Chorzów, dnia 13.03.2019 r.

SP ZOZ ZSM/ZP/14.2/2019

Dotyczy: „Zakup wyposażenia dla Apteki Szpitalnej oraz dla Oddziałów SP ZOZ Zespołu Szpitali Miejskich w Chorzowie” SP ZOZ ZSM ZP/ 14/2019

poz. 10.1 stół zabiegowy

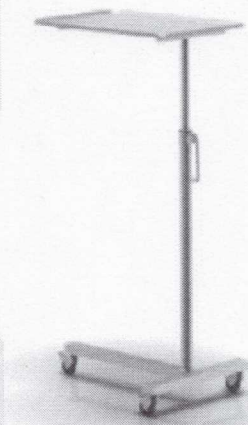
Pytanie nr 26 - Pakiet nr 10 – Wyposażenie medyczne

Czy Zamawiający wyrazi zgodę na zaoferowanie stołka zabiegowego wg poniższego opisu i wizualizacji?

Stół typu Mayo do instrumentów chirurgicznych. Stół wykonany ze stali nierdzewnej w gatunku 1.4301 (304), przewidziany do gromadzenia instrumentów chirurgicznych podczas zabiegów. Górny blat podnoszony ręcznie. Podstawa w kształcie litery T z trzema pojedynczymi stabilnymi kółkami fi 50 mm. Wszystkie koła wyposażone w blokadę. Oponki wykonane z materiału niebrudzącego podłoża. Górny blat obracany w poziomie o 360° z podniesionym obrzeżem. Dopuszczalne obciążenie 5 kg. Krawędzie zaokrąglone, bezpieczne. Wymiary blatu: 615x405mm, wymiary zewnętrzne stołka: 640x450x920/1370 mm.

ODP : Zamawiający dopuszcza rozwiązanie równoważne. Jednocześnie doprecyzowuje opis przedmiotu zamówienia w pakiecie 10.1 zgodnie ze zmodyfikowanym załącznikiem nr 2 do SIWZ.
